改善箇所説明図

不具合発生箇所

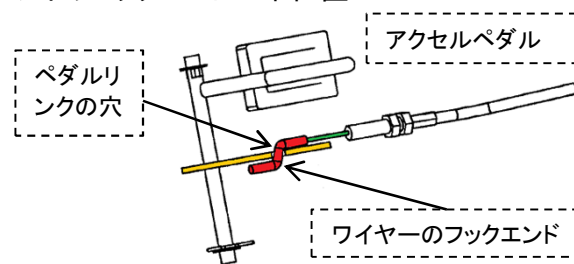
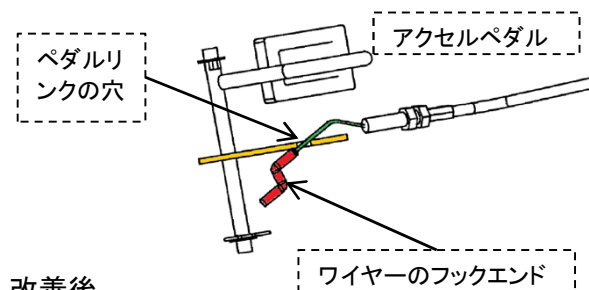
農耕トラクタのアクセルペダルワイヤーのフックエンドにおいて、フックエンドの曲げ角度の製造バラツキにより、ハンドアクセルレバー使用時にアクセルペダルを踏み込むと、アクセルペダルのワイヤーフックエンドがペダルリンクの穴に入り込むことでアクセルワイヤーが引っ張られた状態となるおそれがある。そのため、不具合発生時は、アクセルペダル及びハンドアクセルレバーを戻してもエンジン回転数がアイドリング回転数まで下らない。

ワイヤフックエンド正常位置

ワイヤフックエンド不具合時

全車両、アクセルペダルリンクの穴にフックエンドが入り込まないように、フットアクセルワイヤーのフックエンドに熱収縮チューブを装着する。
